PRODUKT <b>P</b>	AVD. <b>4</b>	GRUPP <b>43AT</b>
BETR. Startspärrkontakt  BW35		NR. <b>62</b>
		DATUM Aug. 82

## Service meddelande

### Startspärrkontakt BW35

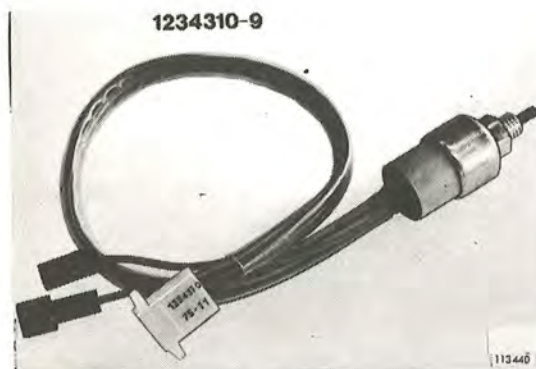
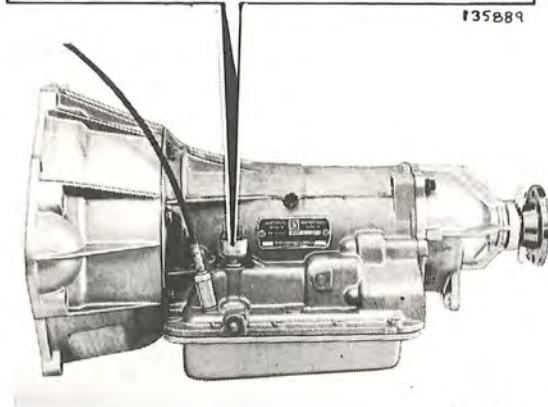
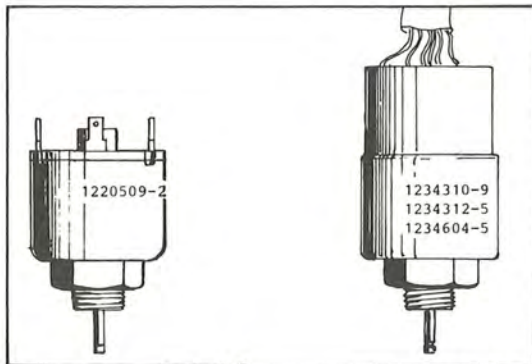
Av rationaliseringsskäl kommer fortsättningsvis endast ett utförande 1234 310-9 (5-poligt) att lagerhållas.

**Byte av startspärrkontakt**(1220 509-2, 1220 558-9, 1234 312-5 eller 1234 604-5 mot 1234 310-9) 1)

1. Klipp av den gamla ledningsmattan intill kontakten.
2. Ta bort kontakten.
3. Klipp av ledningsmattan ca 200 mm från den nya kontakten.
4. Sätt dit den nya kontakten.
5. Skarva ledningarna.

Använd blå skarvhylsa det.nr. 956958-3 vid skarvning av blå ledningar.  
 Övriga ledningar skarvas med röd skarvhylsa det.nr. 956956-7.

Skarva ledningsfärg mot ledningsfärg.

Skarva:

- blå ledning till blå ledning
- blågul ledning till blågul ledning
- ny röd ledning till gammal svart eller röd ledning
- klipp av den grönröda ledningen intill kontakten.
